Stavba: **CENTRUM KOMPLEXNÍ PSYCHIATRICKÉ PÉČE BRNO**

Objekt: **Stávající Pavilon G část A, 1.PP**

Příloha 01 pro ZL 016 - přesun ventilátoru, kvůli výšce podhledu

PŘÍLOHA KE ZL 016

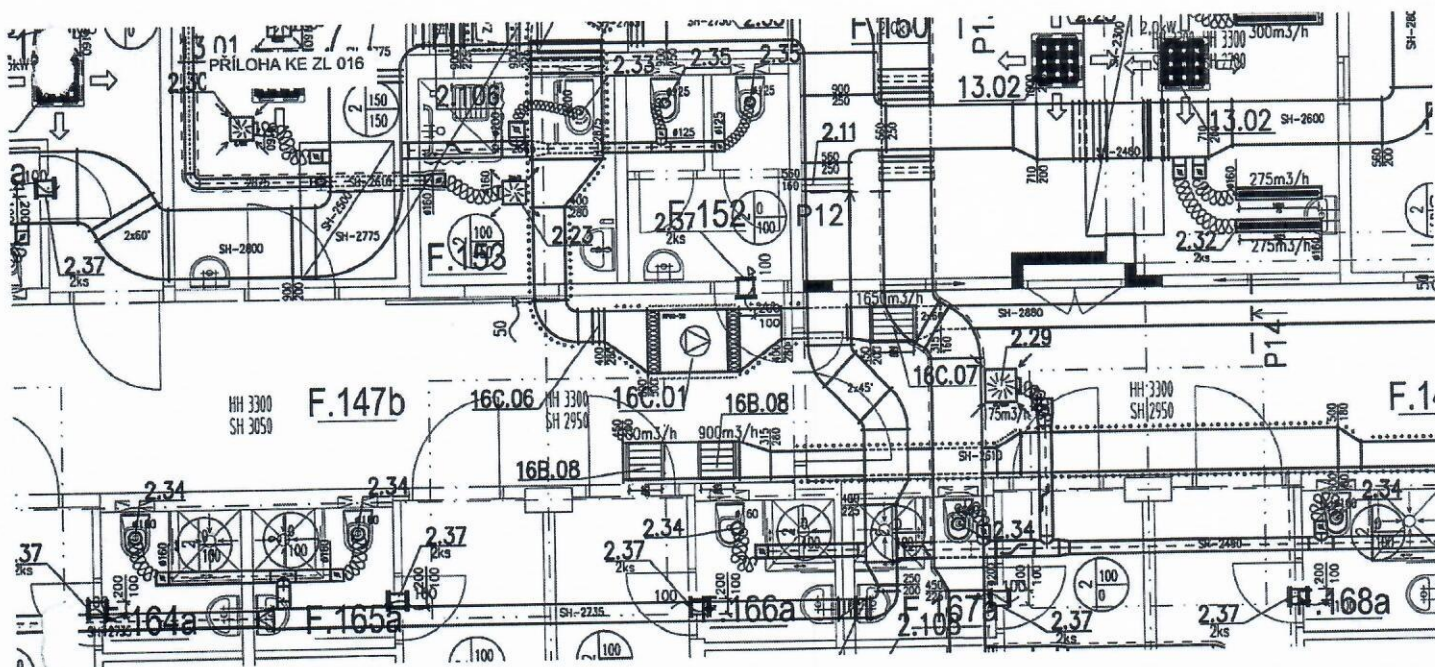
POPIS	Změnu vyvolal: Projektant		
	Popis změny: Přemístění ventilátoru z chodby z důvodu dosažení světlé výšky v chodbě dle výkresu podhledů. Přesun VZT ventilátoru: objekt "F" - 1.NP - z.č. 16C.01 do m.č. F.152.		
ZMĚNA	Způsob projekčního zpracování: revize DPS		
	vliv změny na náklady stavby: ANO		
	ocenění změny předložil: GZ ve formě kompletní rozpočet stavby		
	náklady na změnu D.1.01 SO 01 - PAVILON G PK Rozpočet D.1.01.4.02.+ 04-REV Vzduchotechnika a klimatizace - revize 01	vícepráce	méněpráce
	Příloha 01 rozpočet položky ZL 016 – D.1.01.4.02.+ 04-REV Vzduchotechnika a klimatizace - revize 01	23.063,00 Kč	0 Kč
	projekční náklady	0,-	0,-
	Připocet v části D.1.01 SO 01 – Pavilon G PK , rozpočet D.1.01.4.02.+ 04-REV Vzduchotechnika a klimatizace - revize 01		
	zvýšení:	23.063,00 Kč	
	snížení:		
	nová cena:	samostatná rekapitulace smluvní ceny se změnovými listy	
odsouhlasení nákladů na změnu:	Datum 02/2020	Podpis

"F" - 1.NP - z.č. 16C.01 - přesun ventilátoru do m.č. F.152

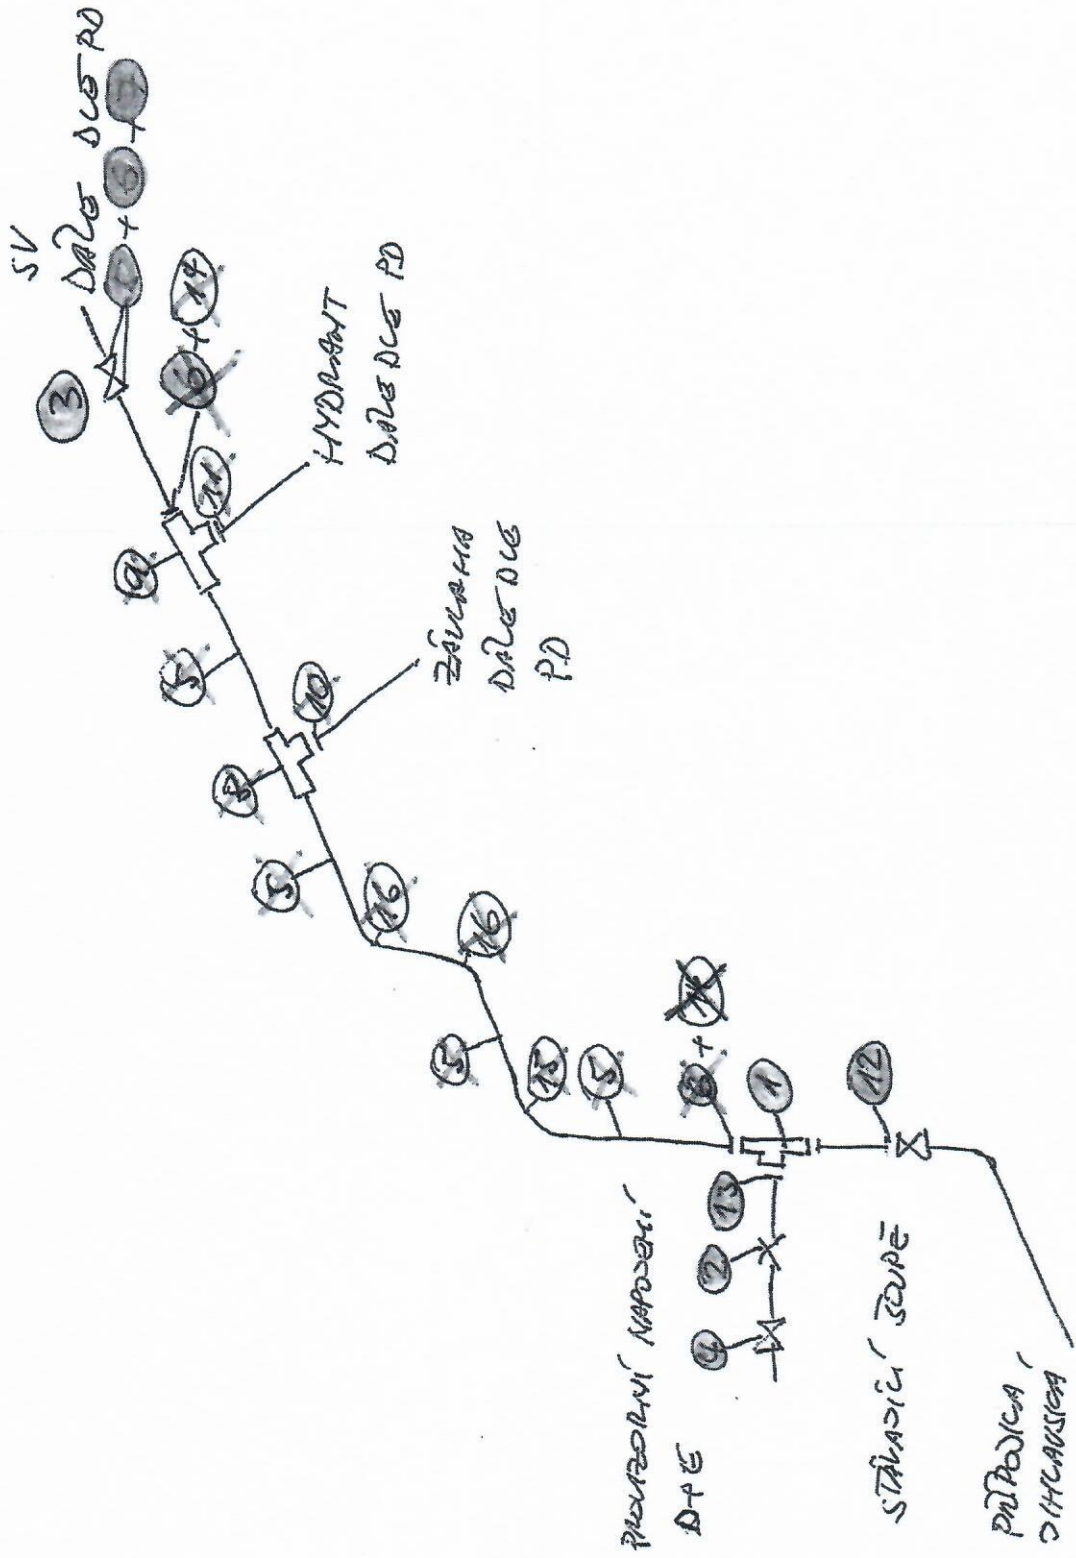
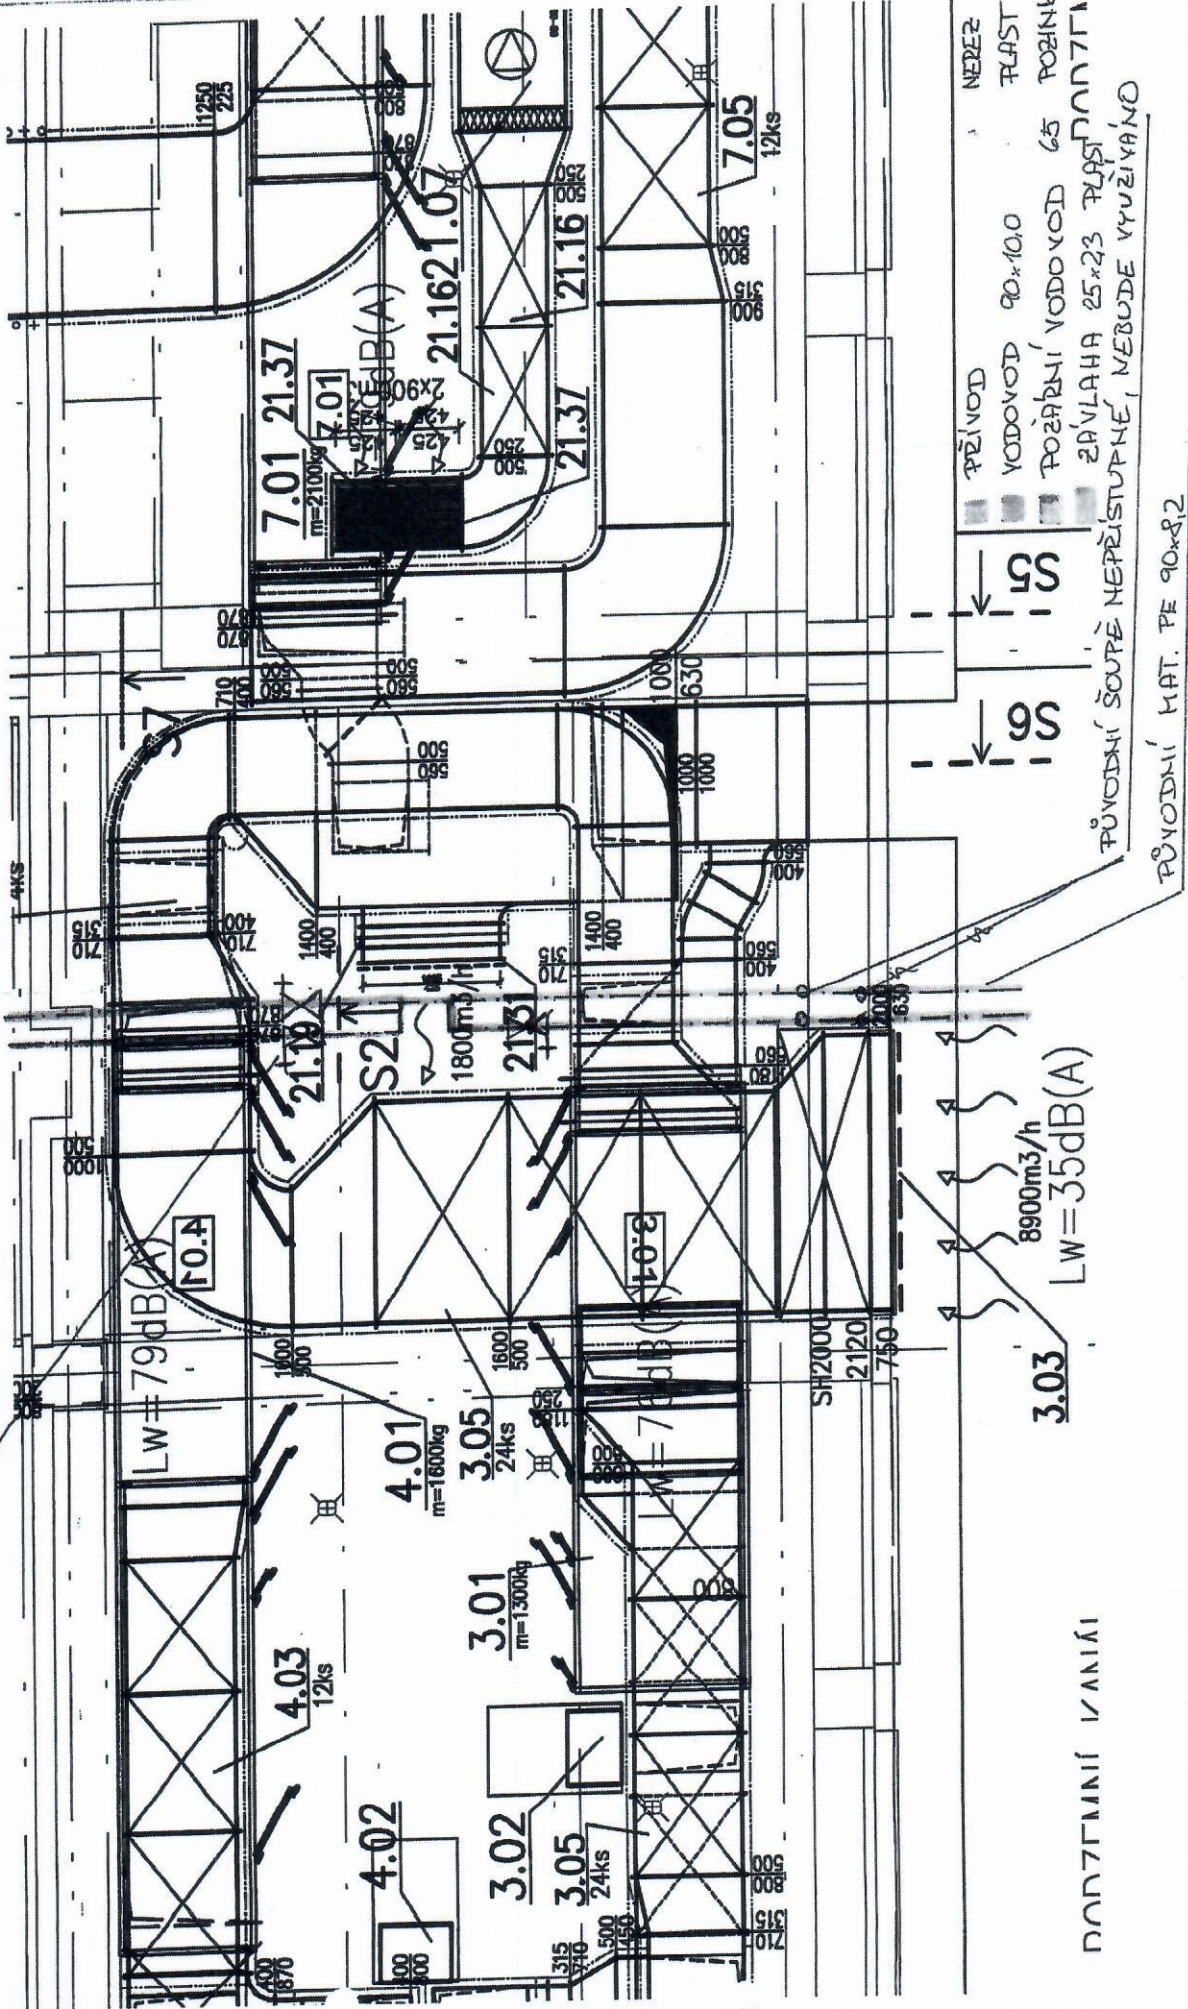
POPIS	Změnu vyvolal: GD		
	Popis změny: Úprava trasy vodovodní přípojky. Změna technického provedení projektového řešení vodovodní přípojky v prostoru budovy A 1.PP (strojovna vzduchotechniky) a to na základě zajištění snadného přístupu k obsluze armatur. Součástí je i vysazení odbočky pro provizorní napojení objektu D.		
ZMĚNA	Způsob projekčního zpracování: bude DSKP		
	vliv změny na náklady stavby: ANO		
	ocenění změny předložil: GZ		ve formě kompletní rozpočet stavby
	náklady na změnu D.1.01 SO 01 - PAVILON G PK	vícepráce	méněpráce
	Rozpočet D.1.01.4.01 – Zdravotně technické instalace		
	Příloha 01 rozpočet položky ZL 017 – D.1.01.4.01 ZTI	26.716,80 Kč	-6.884,80 Kč
	projekční náklady	0,-	0,-
	Přípočet v části D.1.01 SO 01 – Pavilon G PK , rozpočet D 1.01.4.01 zdravotně technické instalace		
	zvýšení: 19.832,00 Kč		
snížení:			
nová cena: samostatná rekapitulace smluvní ceny se změnovými listy			
odsouhlasení nákladů na změnu:	Datum 02/2020	Podpis

PŮVODNÍ ŠOURĚ NEPŘÍSTUPNÉ, NEBUDE VYUŽÍVÁNO
PŮVODNÍ MAT. PE 90x82
